別添4 型式設計特定容器等の型式指定変更承認申請書 新旧対照表 (MSF-21P 型 添付書類9)

変更箇所を、赤字及び赤下線若しくは赤線で示す。

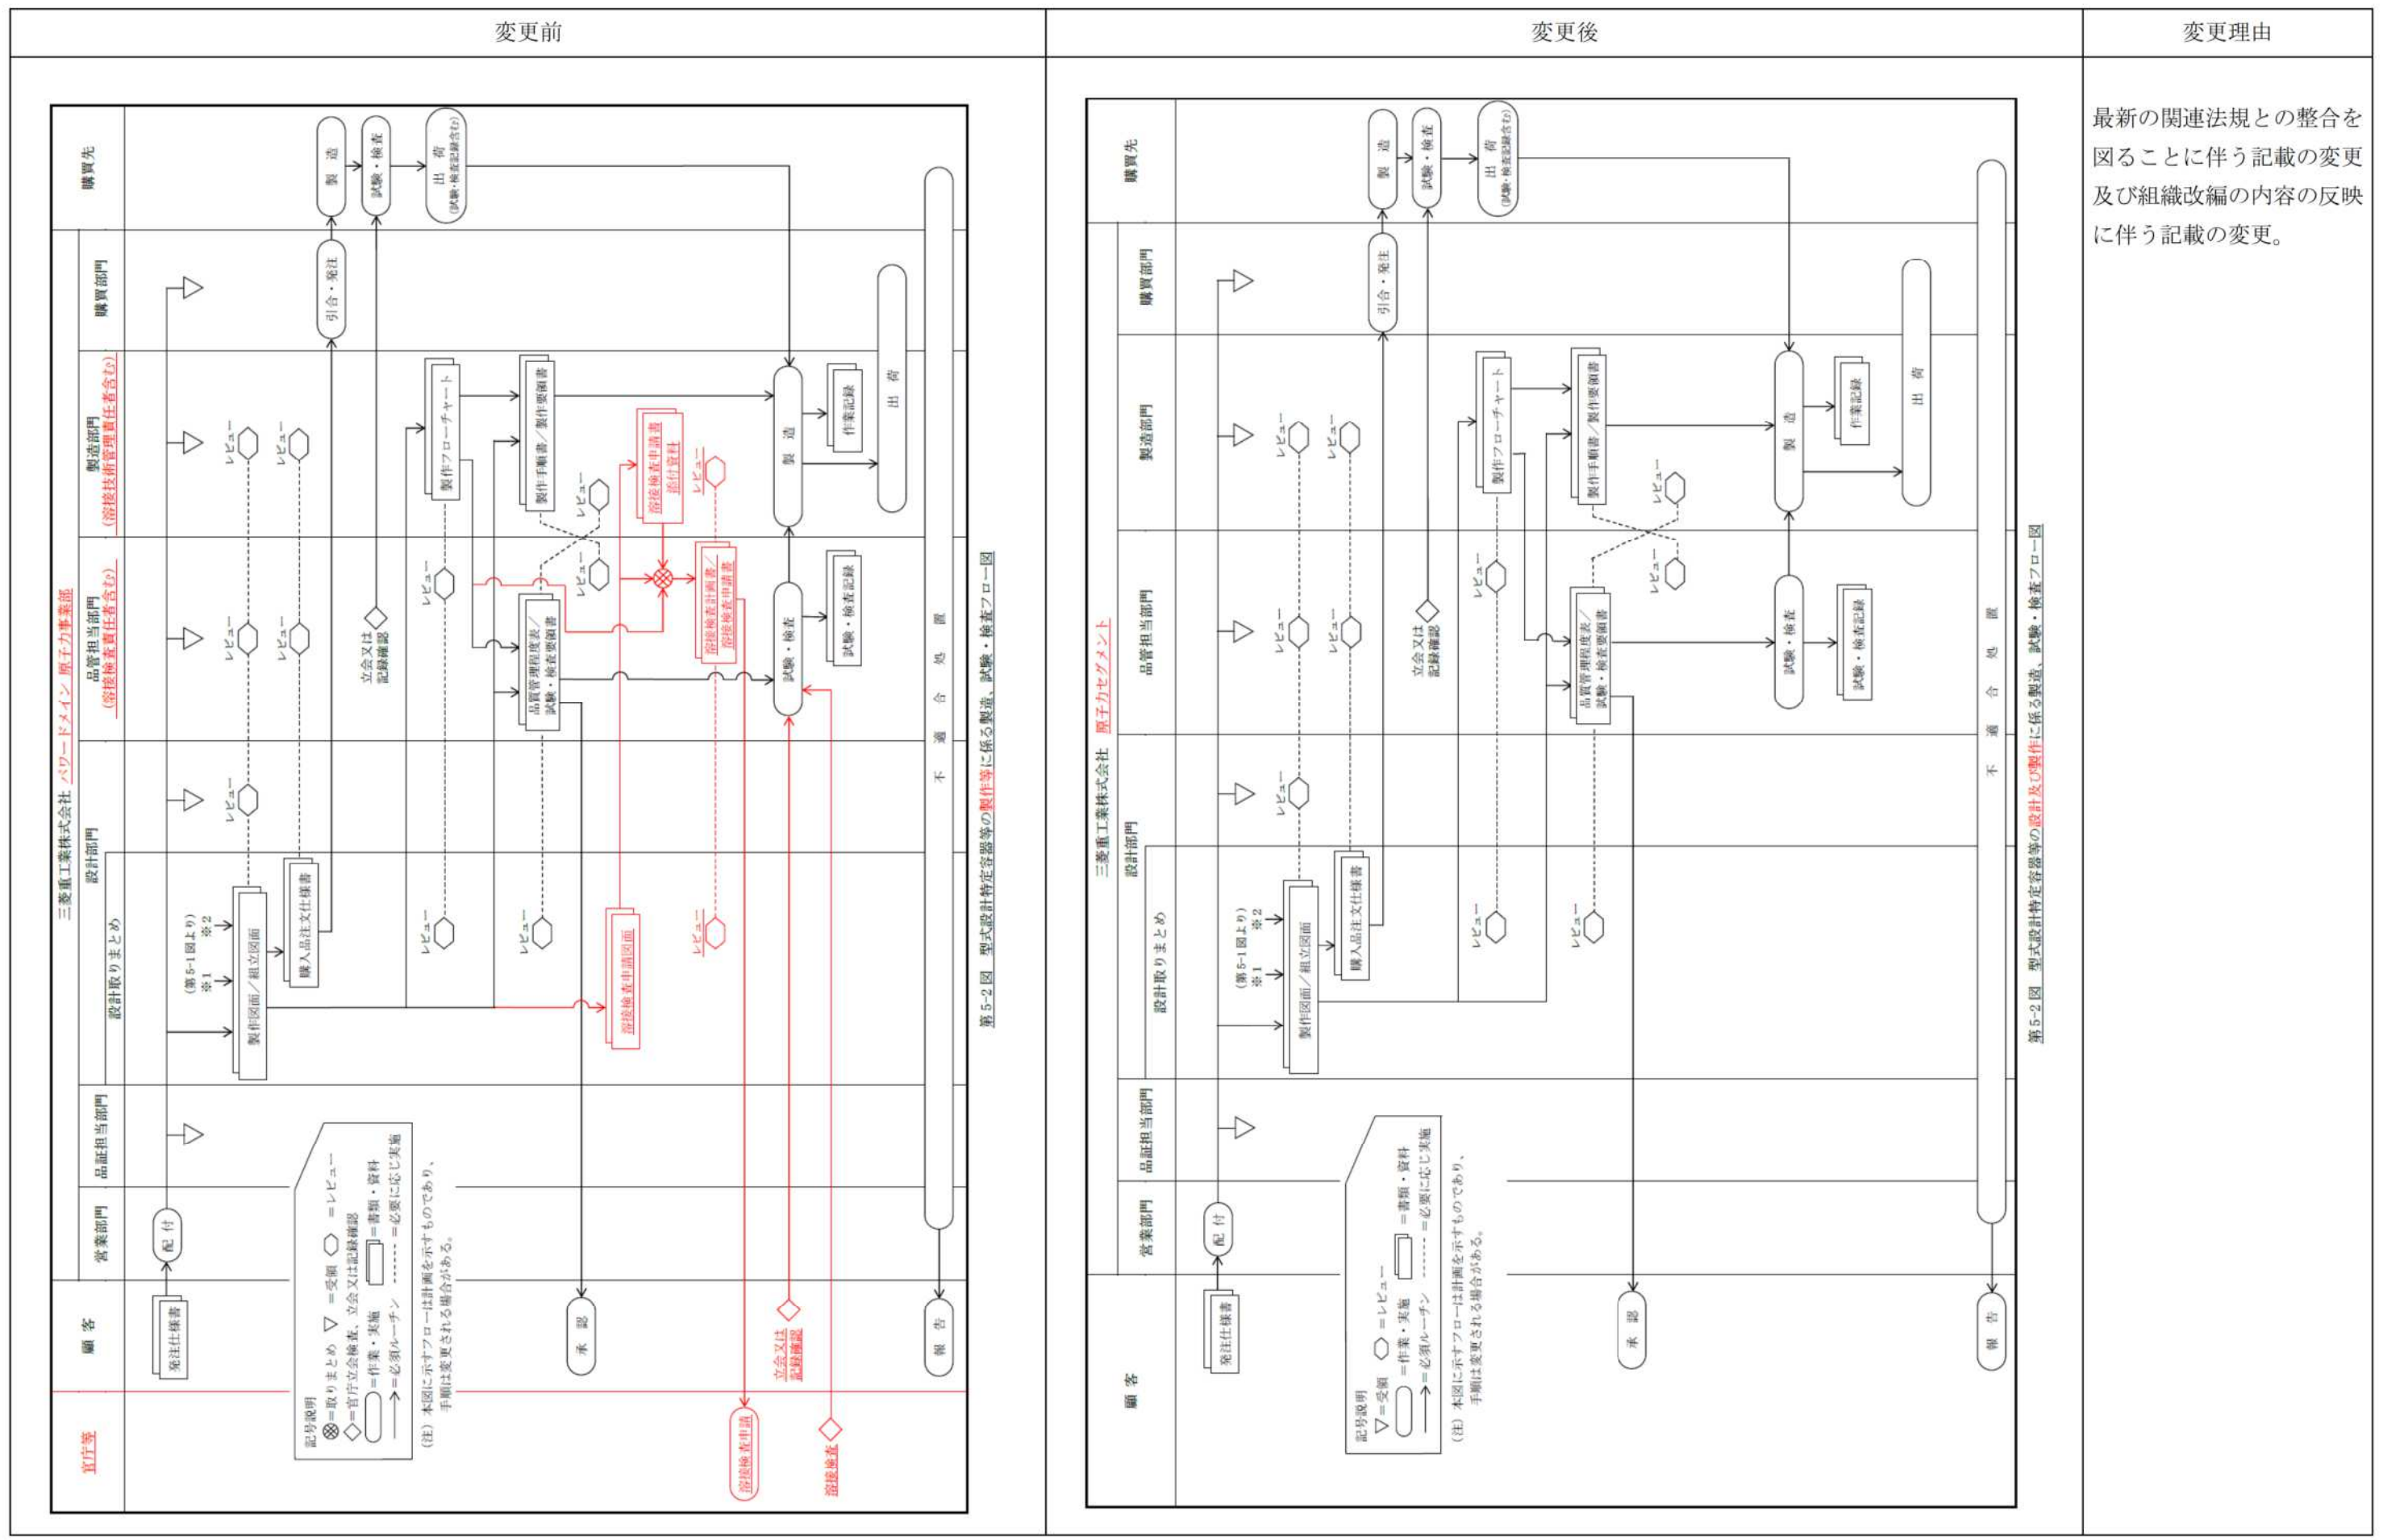
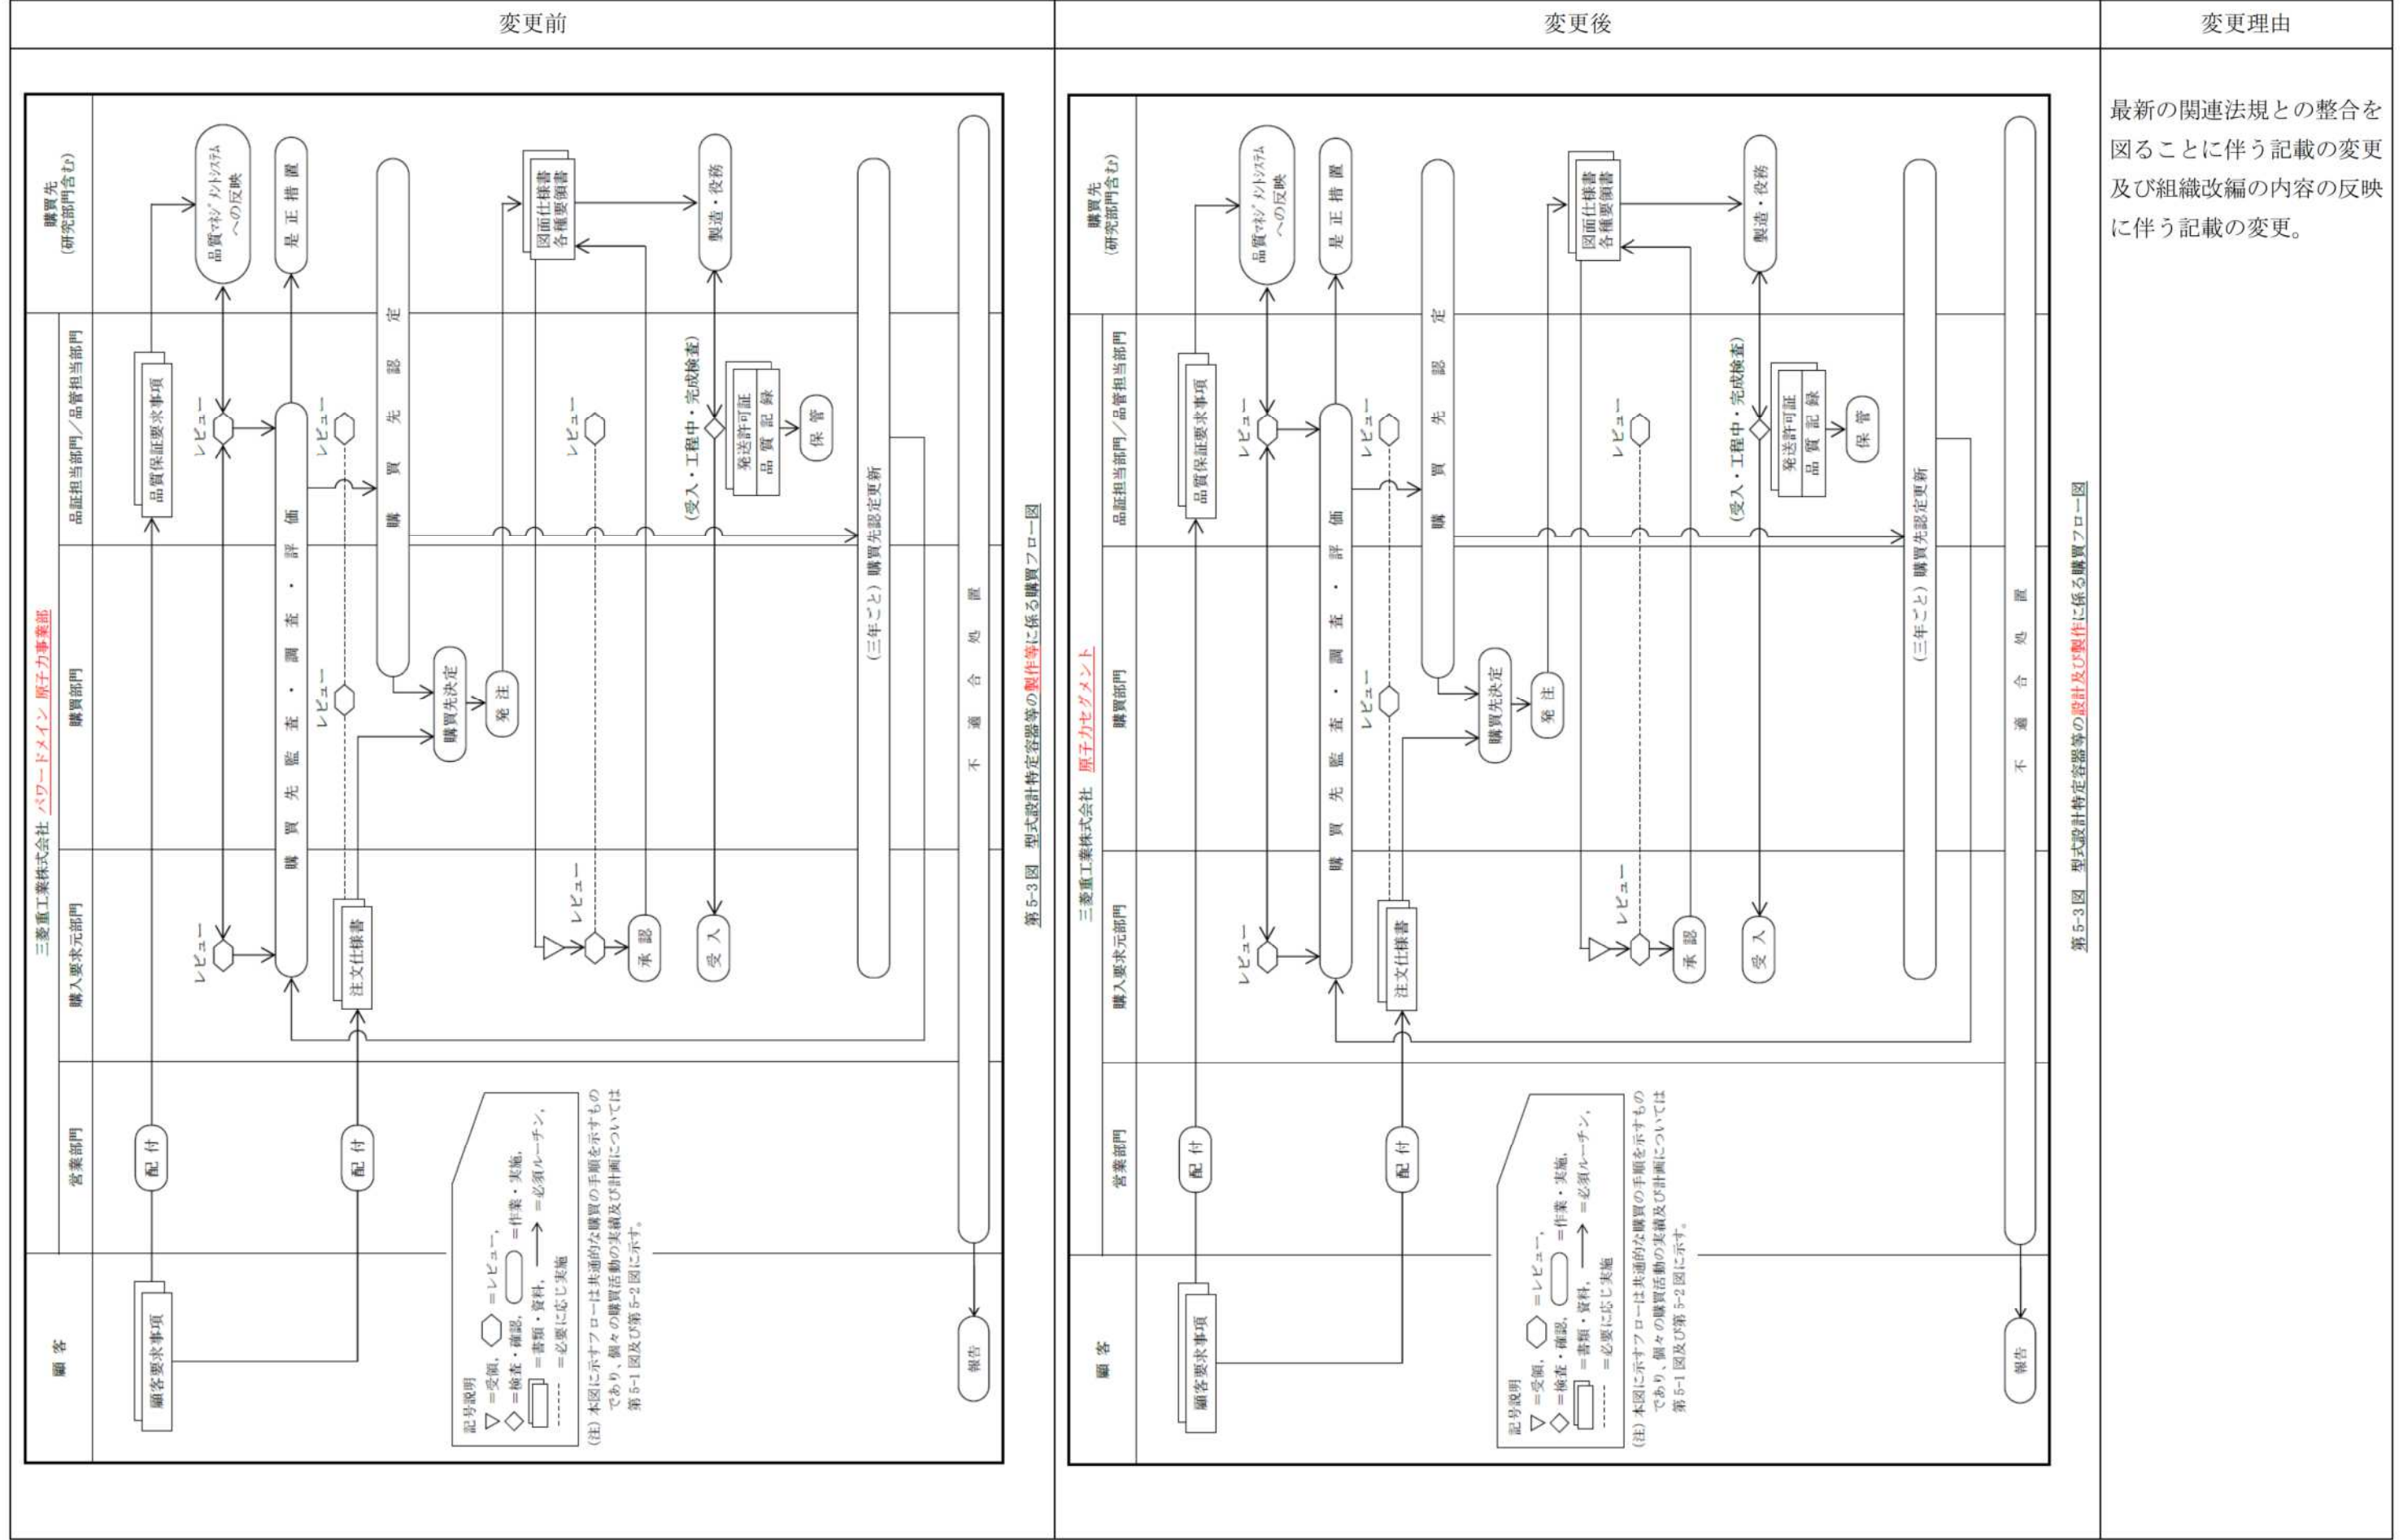
変更前	変更後	変更理由
<p>MSF-21P 型製作フローチャート (例)</p> <p>本図に示す製造・検査手順は一例を示すものであり、工程は変更される場合がある。各検査は、全数又は抜取りにより実施される。</p> <p>検査凡例</p> <ul style="list-style-type: none"> 材：材料検査 測：気密漏えい検査 γ：ガンマ線透過性能検査 重：重量検査 荷：吊上荷重検査 耐：耐圧検査 外：外觀検査 臨：未臨界検査 作：作動確認検査 基：基本設計方針検査 <p>溶接検査 寸法検査 中性子透過性能検査 取扱検査 伝熱検査</p> <p>型式設計特定容器及び輸送容器として必要な検査 輸送容器としてのみ必要な検査 (参考)</p>	<p>MSF-21P 型製作フローチャート (例)</p> <p>本図に示す製造・検査手順は一例を示すものであり、工程は変更される場合がある。各検査は、全数又は抜取りにより実施される。</p> <p>検査凡例</p> <ul style="list-style-type: none"> 材：材料検査 測：気密漏えい検査 γ：ガンマ線透過性能検査 重：重量検査 荷：吊上荷重検査 耐：耐圧・漏えい検査 外：外觀検査 臨：未臨界検査 作：作動確認検査 基：基本設計方針検査 <p>溶接検査 寸法検査 中性子透過性能検査 取扱検査 伝熱検査</p> <p>型式設計特定容器及び輸送容器としてのみ必要な検査 輸送容器としてのみ必要な検査 (参考)</p>	<p>最新の関連法規との整合を図るに伴う記載の変更及び記載の適正化。</p>
